# 松山港 港湾計画一部変更

前回改訂:平成 5年 6月(目標年次:平成15年)

港湾管理者:愛媛県

平成30年3月13日  
交通政策審議会  
第70回港湾分科会  
資料1-3

# 計画変更の必要性(岸壁の延伸)

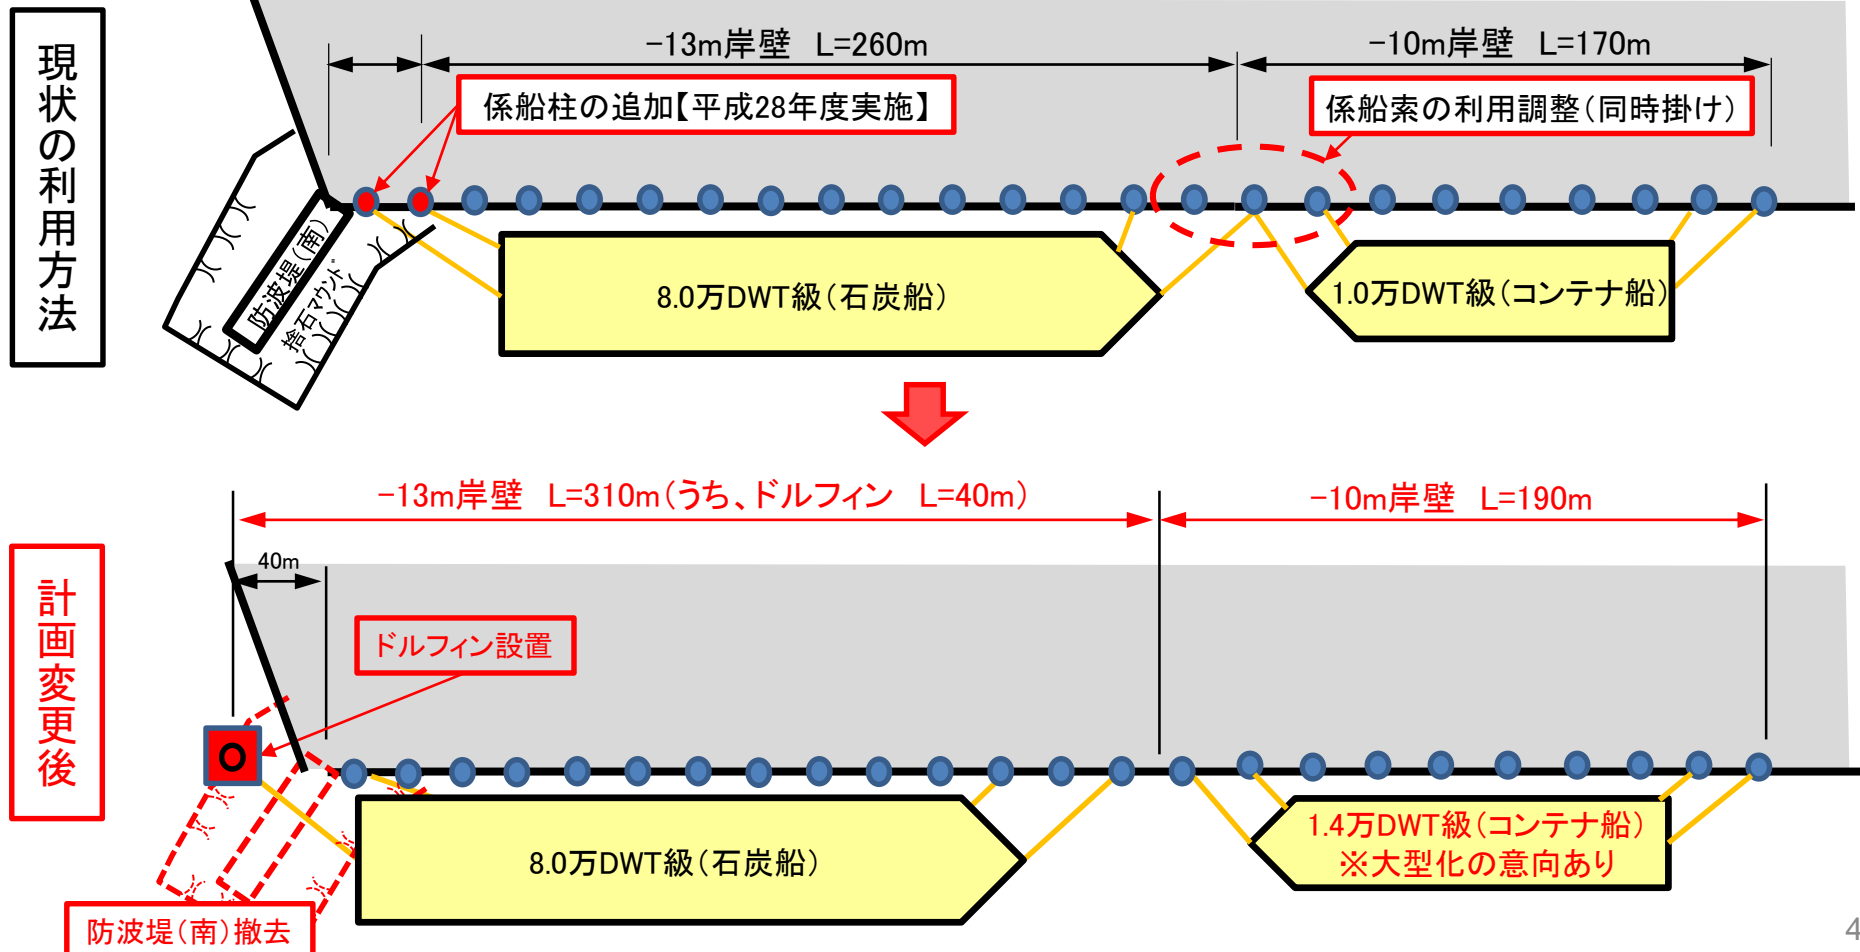
- 8万DWT級石炭船の利用に対応するため、当該石炭船とコンテナ船(1万DWT級)の同時係留が可能となるよう、暫定措置として、平成28年度に港湾管理者が取付部への係船柱を追加設置するとともに、石炭船入港時には、係船索の配置調整(同時掛け)により対応している。
- コンテナ船の1.4万DWT級への大型化ニーズもあり、石炭船(8万DWT級)とコンテナ船(1.4万DWT級)の同時着岸時における安全性向上のため、岸壁を延伸する(沖合にドルフィンを設置)。岸壁延伸に伴い、防波堤(南)を撤去する。

# 計画変更の必要性(防波堤の延伸)

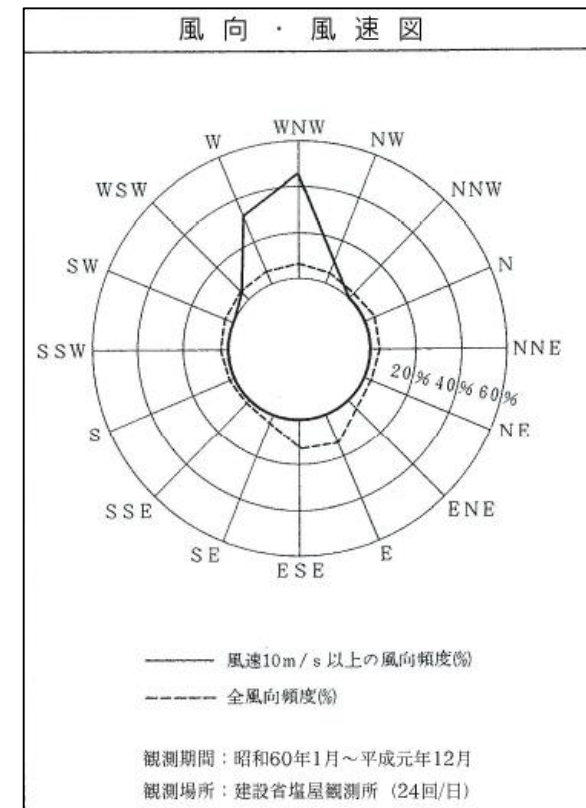
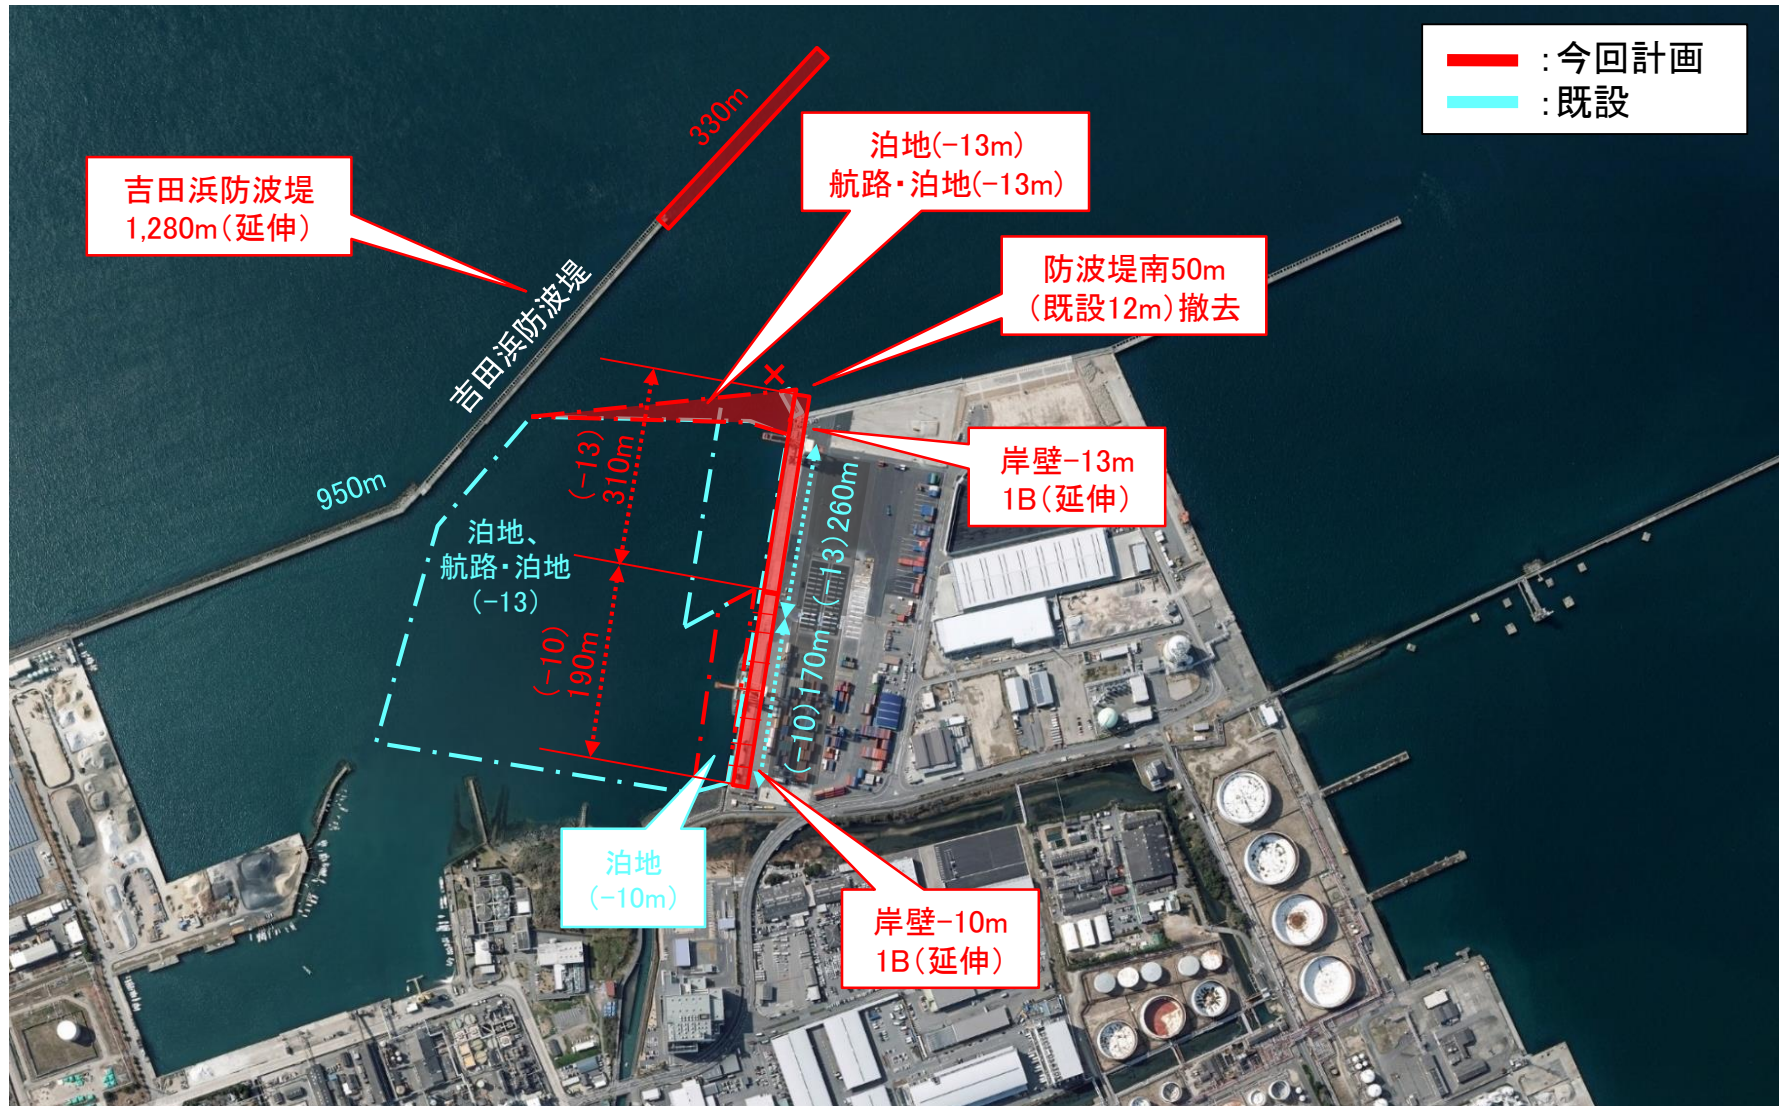
- 今後、船舶の大型化により、操船への潮流の影響が増大することに加え、岸壁延伸に伴う防波堤(南)の撤去により、岸壁静穏度の低下が生じることとなるため、吉田浜防波堤を330m延伸する。

# 計画変更内容

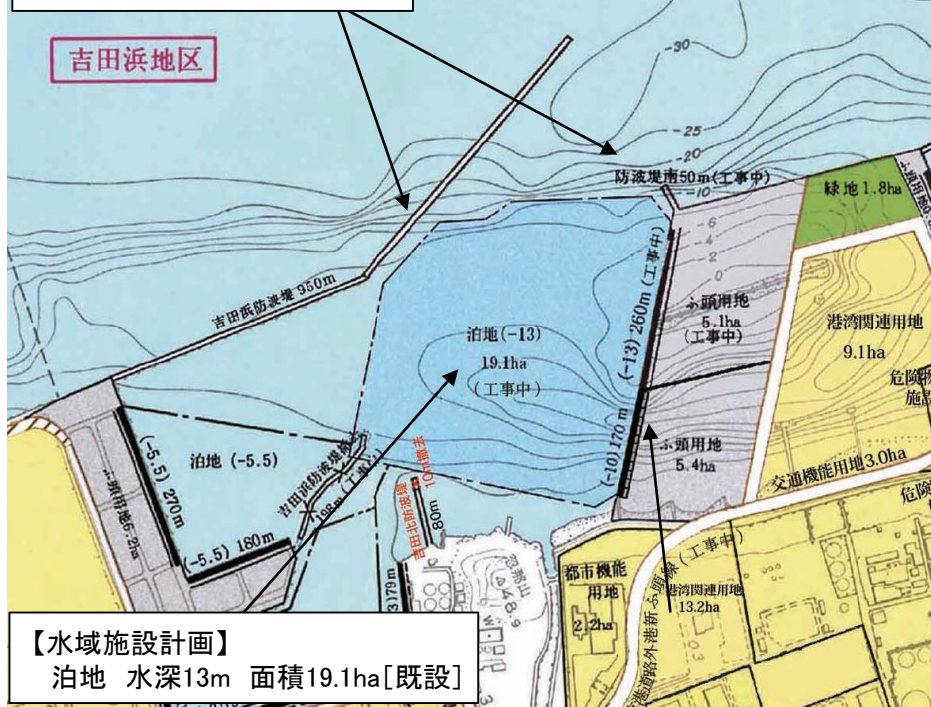
## 既定計画

【外郭施設計画】  
 吉田浜防波堤 950m〔既設〕  
 防波堤南 50m〔既設〕

【水域施設計画】  
 泊地 水深13m 面積19.1ha〔既設〕

【公共埠頭計画】  
 水深13m 岸壁1バース 延長260m〔既設〕  
 水深10m 岸壁1バース 延長170m〔既設〕

【大規模地震対策施設計画】  
 水深10m 岸壁1バース 延長170m〔既設〕

【外郭施設計画】  
 吉田浜防波堤 1,280m(うち950m既設)  
 防波堤南 50m 撤去

【水域施設計画】  
 泊地 水深13m 面積0.2ha  
 航路・泊地 水深13m 面積0.1ha  
 泊地 水深10m

【公共埠頭計画】  
 水深13m 岸壁1バース 延長310m  
 水深10m 岸壁1バース 延長190m

【大規模地震対策施設計画】  
 水深10m 岸壁1バース 延長190m
